TECH INSIDER

Inleiding

Danfoss Tech Insider houdt je op de hoogte van de laatste ontwikkelingen in de Cooling en Industrial Products portfolio's van Danfoss Climate Solutions. Elke editie biedt een snel overzicht van belangrijke technische updates en productnieuws, met directe links naar relevante documentatie en verdere details. Maandelijks gepubliceerd, zorgt Tech Insider ervoor dat je altijd geïnformeerd bent over de nieuwste innovaties en veranderingen in onze producten en oplossingen.

Invoering van een nieuwe magnetische koppeling afdichting in motorbediende ICM- en ICMTS-kleppen, CVE-pilotkleppen en ICF- kleppenkasten.

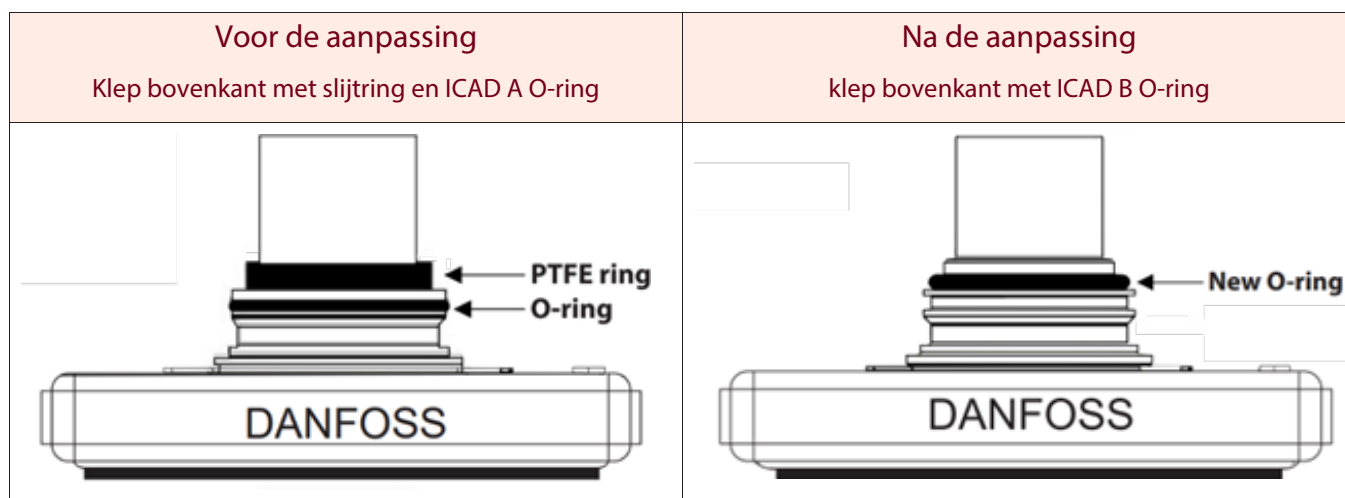
Vanwege de introductie van de nieuwe ICAD B actuator en de afschaffing van de ICAD A versie, is besloten om een nieuwe O-ring voor de ICAD B versie te implementeren in alle ICM, ICMTS kleppen, CVE pilootkleppen en ICM-modules in ICF kleinstations.

Nieuwe ICAD B O-ring is geplaatst op een nieuwe locatie, op een plek waar voorheen de ICAD A slijtring zat. Nieuwe ICAD B O-ring heeft een andere maat en diameter en kan niet worden gebruikt voor de ICAD A actuator.

Volledig geassembleerde kleppen worden alleen geleverd met een nieuwe ICAD B O-ring. De O-ring zal in een plastic zak en korte instructies aan de magnetische koppeling worden bevestigd (zie foto hieronder). Dit is gedaan om het risico dat de O-ring tijdens transport losraakt te voorkomen!

Als de klep moet worden gekoppeld aan ICAD A, moeten de slijtring en de ICAD A O-ring afzonderlijk worden besteld:

- Reserveonderdeel 027H0356 voor ICM 20-32
- Reserveonderdeel 027H0357 voor ICM 40-150, ICMTS en CVE

PSH039A4 50Hz VI enveloppe uitbreiding

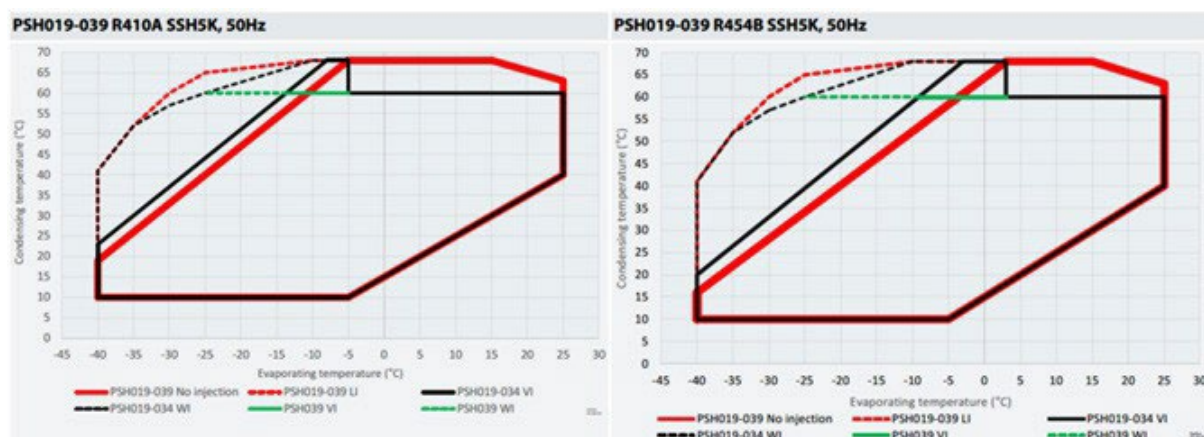
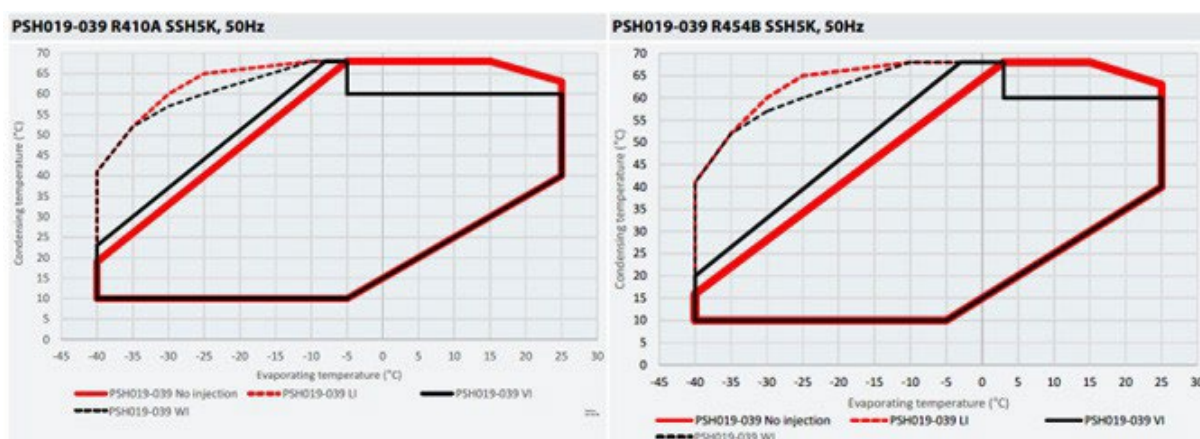
Sinds oktober vorig jaar is het 50Hz VI-bereik van de PSH039A4ELA/FLA geïntroduceerd met een maximale condensatietemperatuur van 60 °C, terwijl andere PSH-modellen 68 °C bereikten. We zijn verheugd te kunnen melden dat, dankzij de ontwikkeling van een nieuwe overbelastingsbeveiliging, het bereik vanaf augustus 2025 gelijk is aan dat van andere modellen.

De 50Hz VI-envelop van PSH039A4ELA/FLA is uitgebreid, zonder wijzigingen aan de 60Hz-envelop.

- a) MOC verandert van 31.8A naar 36.5A
- b) RLA verandert van 29A naar 30.7A

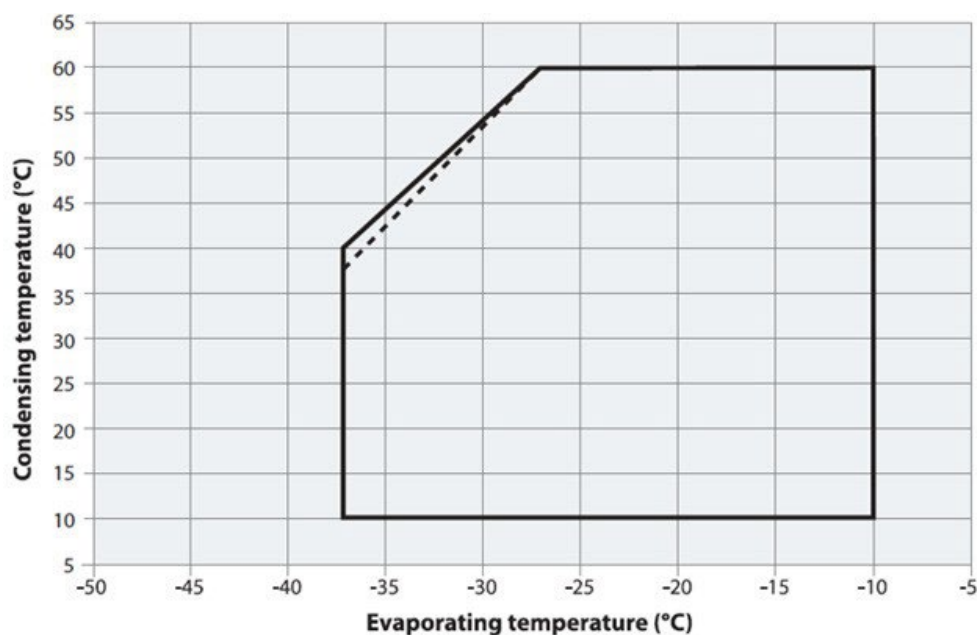
Alle NTZ096-4-compressoren met serienummer 1009503203 en later zijn vanaf 9 juli 2025 gekwalificeerd voor R454C, volgens de werkingskaart op de volgende pagina.

ETS 5M klep en spoel herontwerp

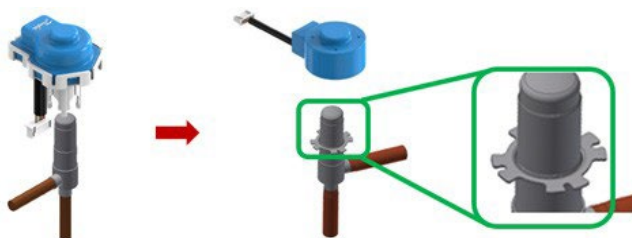
De nieuwe ETS 5M spoel heeft de volgende specificaties:

- Breder omgevings-temperatuurbereik (-40 tot +80 °C)
- UL 429-gecertificeerd (beschikbaar in Q4 2025)

- Draadmaat AWG#24 compatibel met alle soorten elektrische connectoren/stekkers
- Bi-polair spoel maakt voorinstelling in Danfoss-controllers/drivers EKE/EKF mogelijk
- Omgekeerde volgordebedrading om te passen bij derden-controllers
- Eenvoudige en robuustere 'Clip & Turn'-fixatie
- Hogere IP-behuizing (IP67)
- Marktnormbedrading en kleurcode, dezelfde als ETS 6 en ETS 8M
- Compacter en lichter
- Betere doorlooptijd en snellere reactie op aanpassingen

Het ventiel wordt afgesteld met een extra bevestigingsring buiten de rotorbus om de spoel vast te klemmen. Het ontwerp en de prestaties van het interne ventiel zijn onveranderd.

Houd er rekening mee dat de bestaande klep/spoel NIET compatibel is met het nieuwe ontwerp.
